Provincia di Benevento

OGGETTO: : Progetto di un impianto eolico composto da 11 aerogeneratori di potenza pari a 4, 5 MW ciascuno, per una potenza complessiva di 49.5 MW, da realizzarsi nei comuni di Morcone (BN) e Campolattaro (BN) e Pontelandolfo (BN). **ID 5522 - - Osservazioni**

Osservazioni art. 24 co. 3 D.Lgs. 152/2006

Procedura Valutazione Impatto Ambientale n. 5522

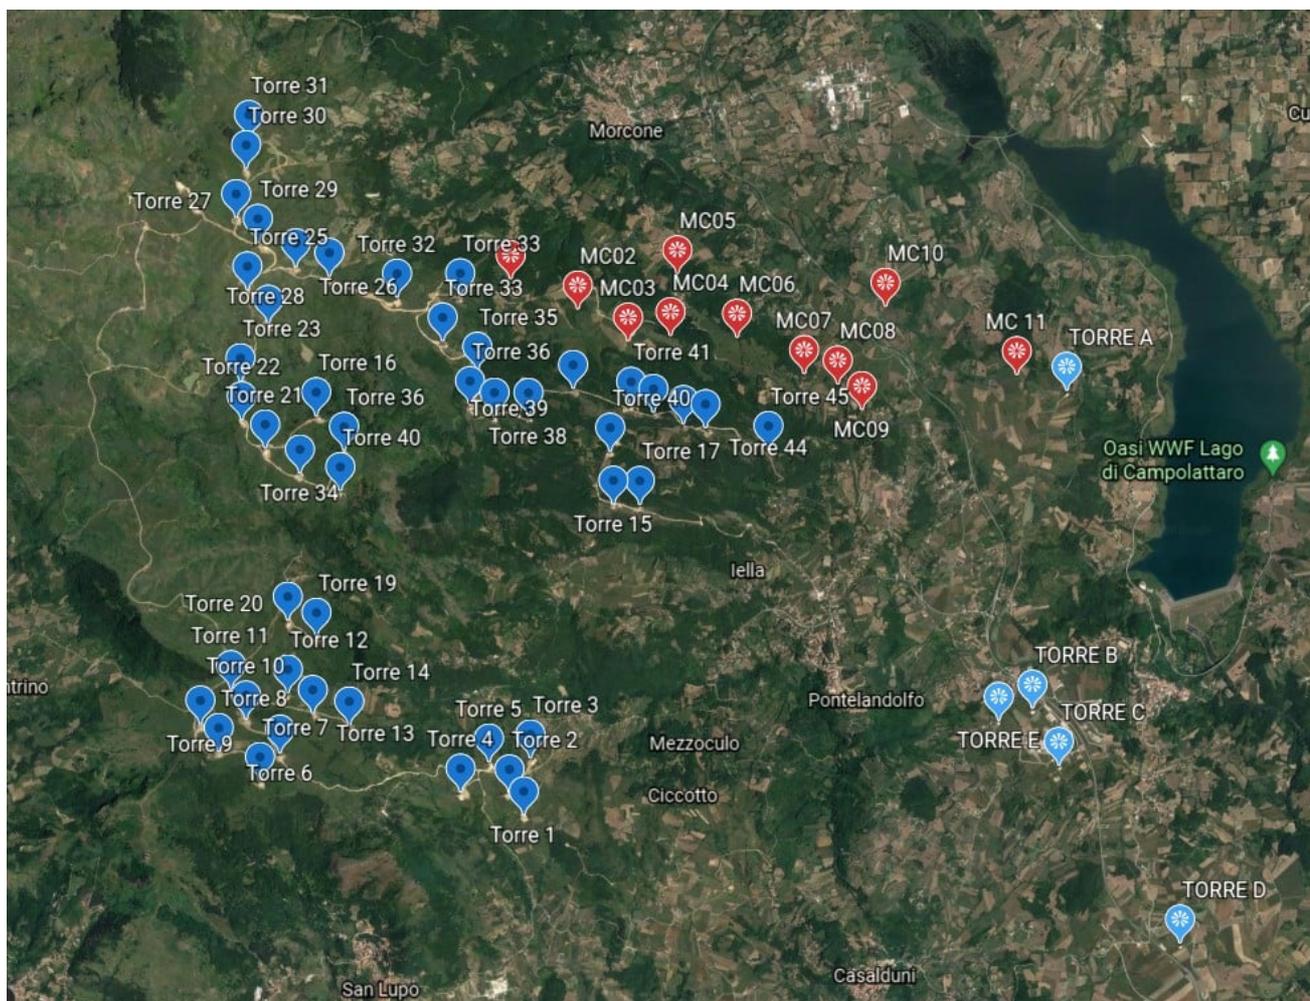
Le foto-simulazioni realizzate per rappresentare e valutare l'impatto paesaggistico del parco eolico non sono significative sotto il profilo qualitativo e quantitativo. Le relazioni non sono corredate da una appropriata ed esaustiva documentazione fotografica dei luoghi così come essi si presentano ante operam e delle simulazioni di come essi si presenteranno post operam.

In particolare nel RMCA D2B INQUADRAMENTO TERRITORIALE SU ORTOFOTO – UBICAZIONE DI AEROGENERATORE DI PROGETTO è presente solo una foto scattata dal versante della diga di Campolattaro- zona coste verso Morcone. Da questa prospettiva non si evince la presenza del preesistente parco eolico e l'effettivo effetto selva che invece si percepisce dalla strada statale 87 direzione Bn-Morcone in prossimità di Pontelandolfo.

L'unico elaborato grafico che fa riferimento a installazioni preesistenti è REMCA_20 DISTANZE DEGLI IMPIANTI EOLICI ESISTENTI¹², tuttavia trattandosi di una cartina l'effetto reale dell'impatto non emerge.
